三亚崖州湾  
南繁科技城幼儿园  
幼儿园小学项目  
1号楼

2号、3号楼二层平面图: 1/50

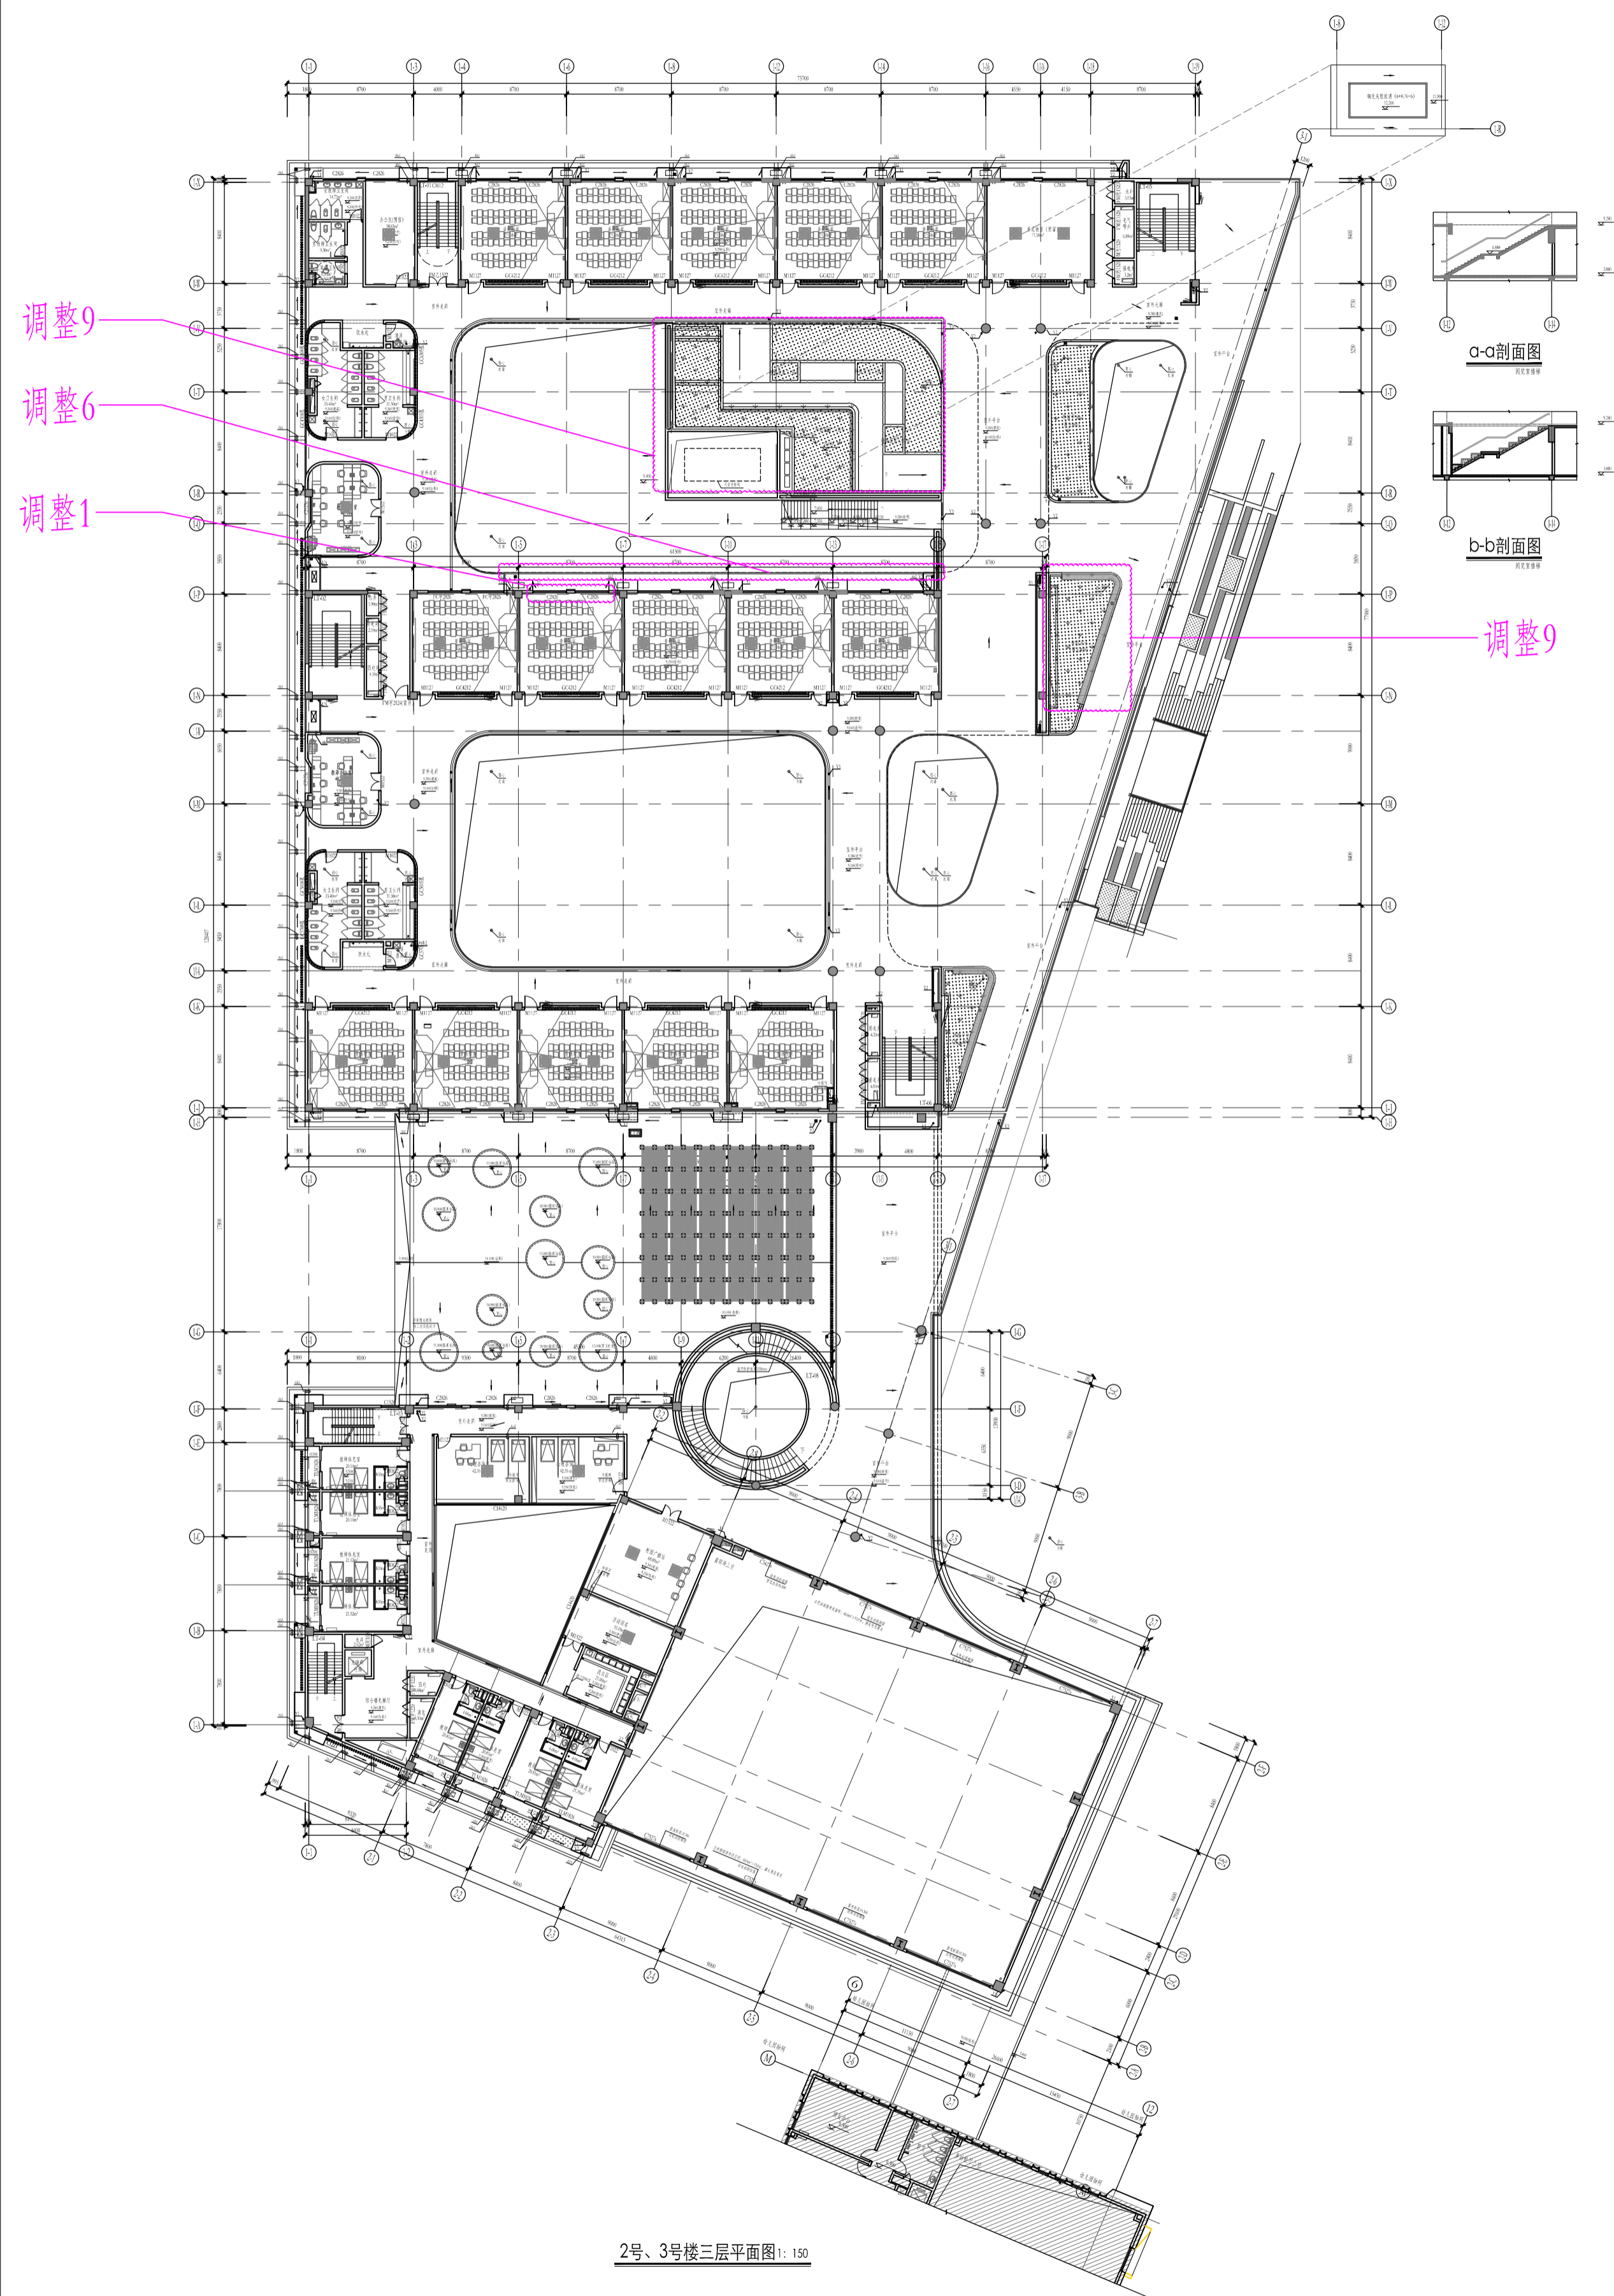
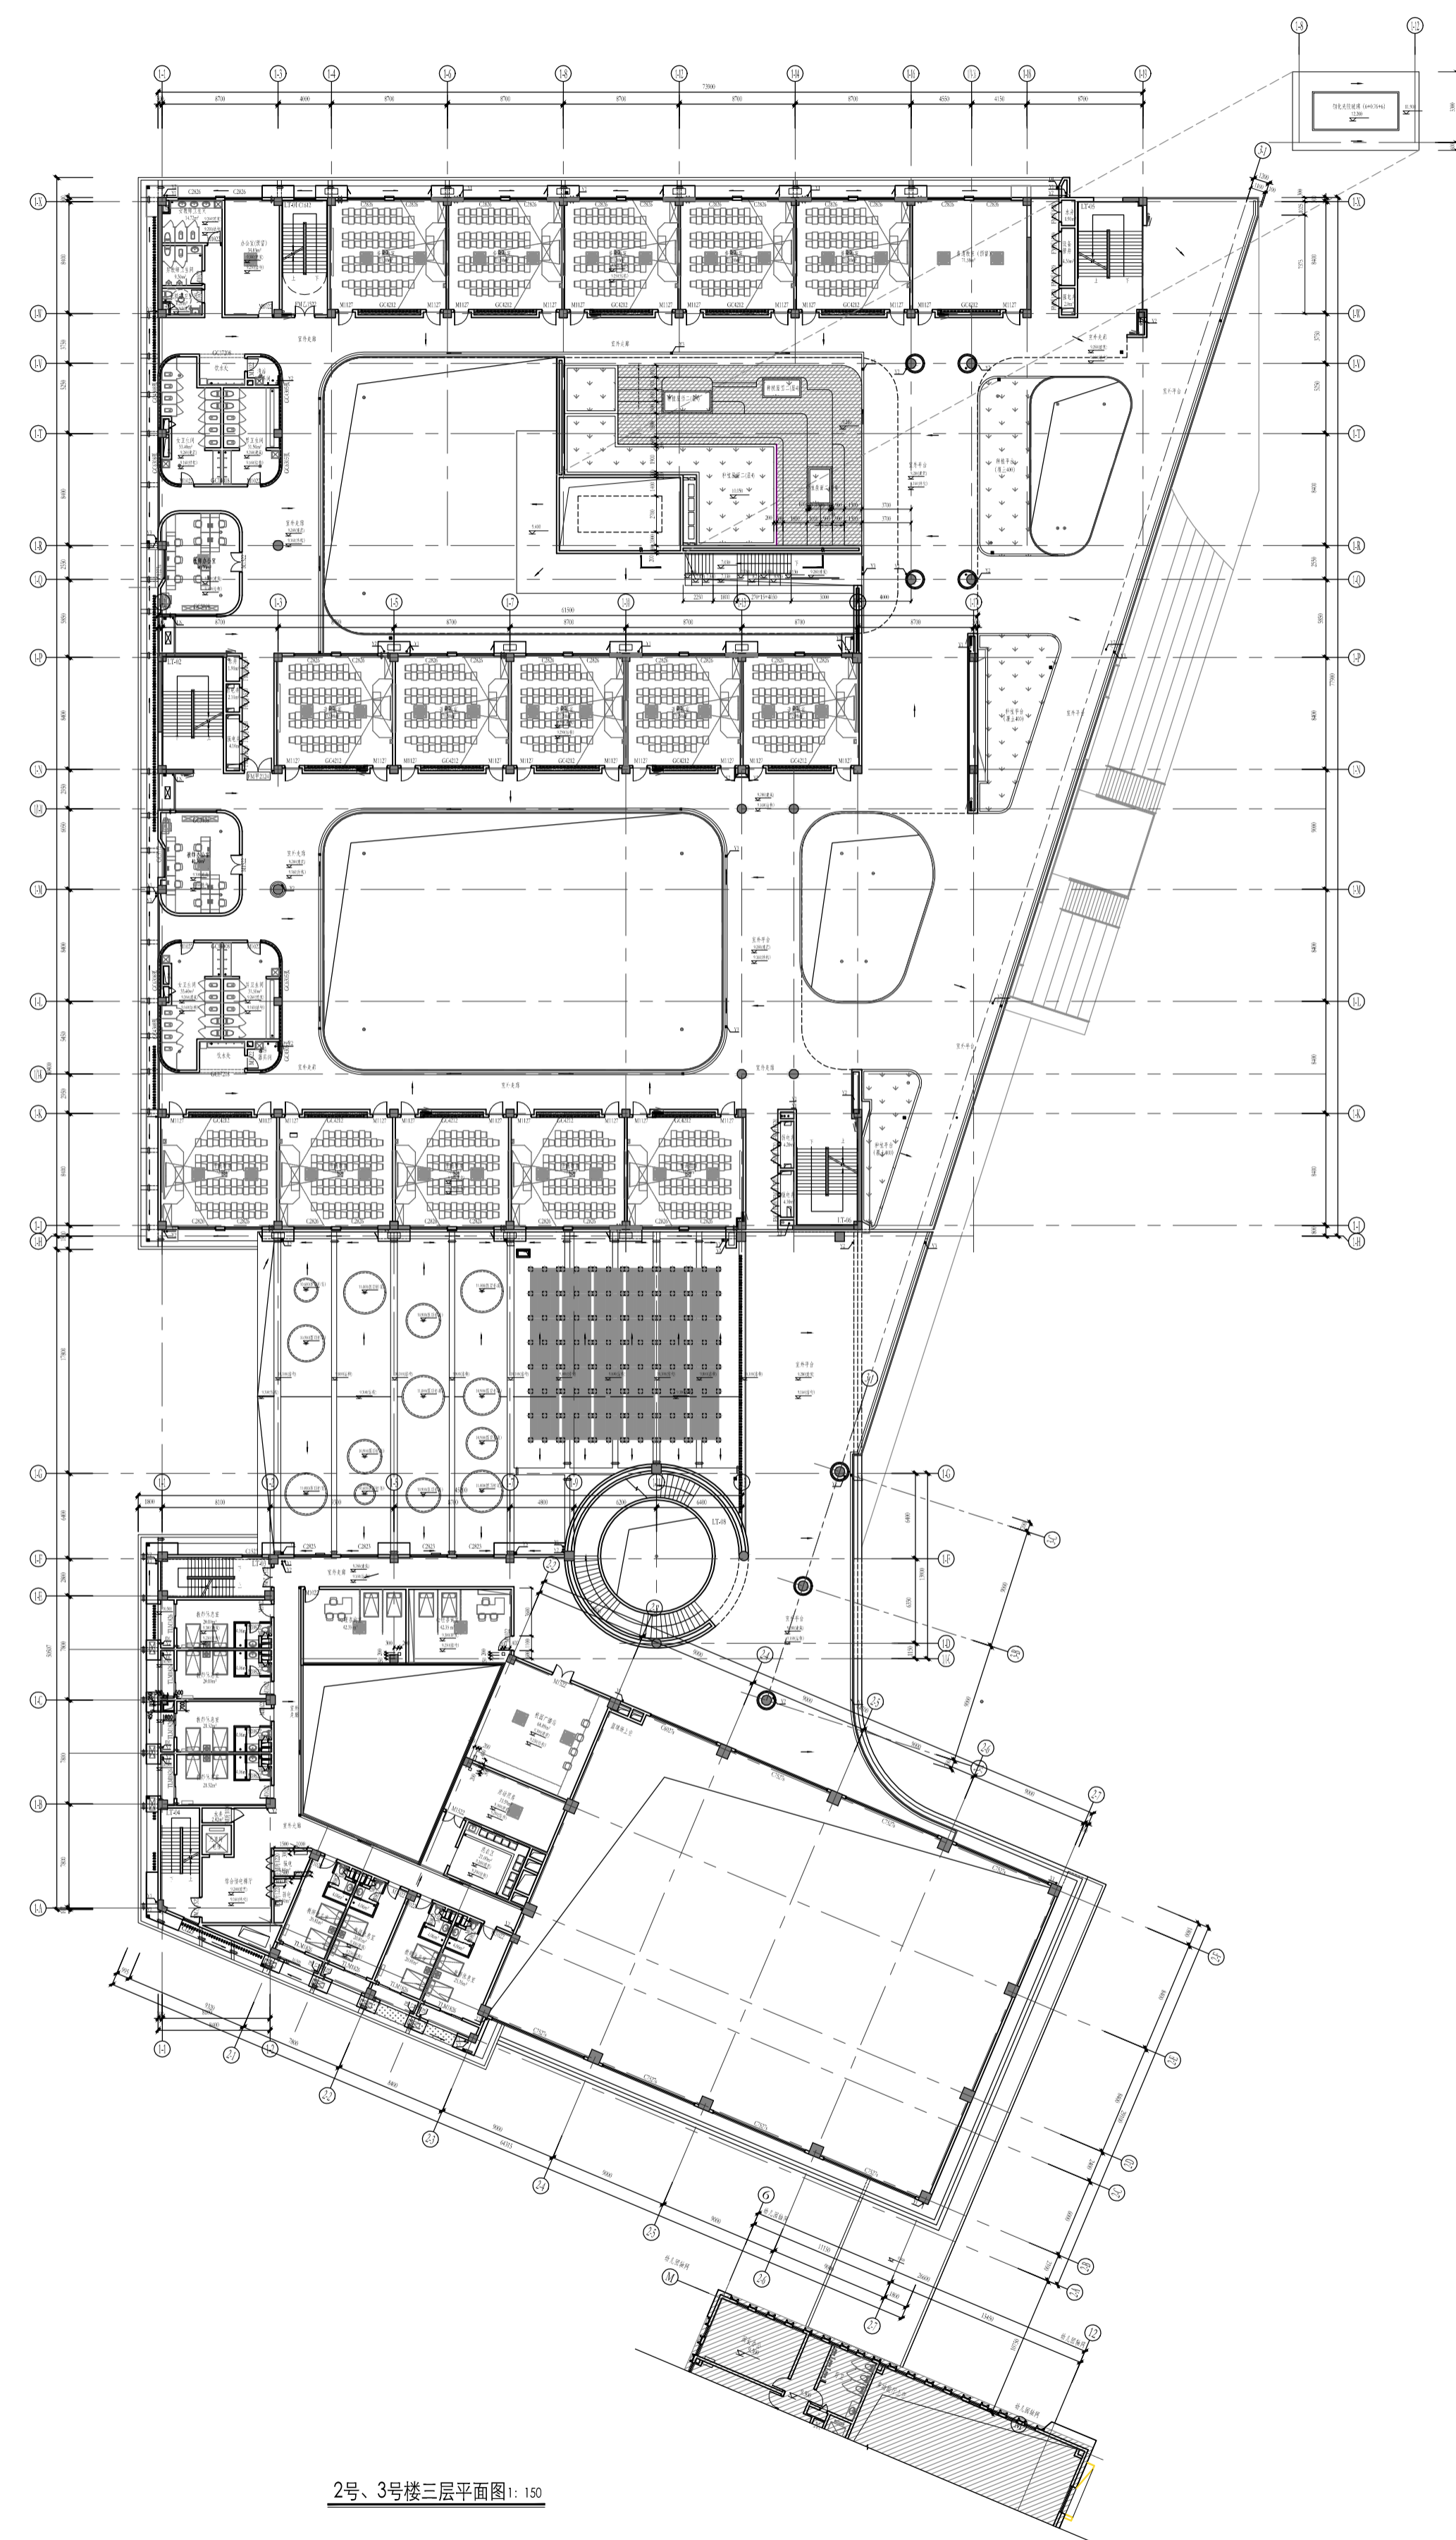
修改内容:  
1. 一层C1228调整为C2828-1, 二、三层外窗C1226调整为C2826-1  
6. 调整栏杆: 二、三层室外走廊取消1-P轴交1-5轴至1-17轴取杆  
9. 调整屋面绿化及种植池
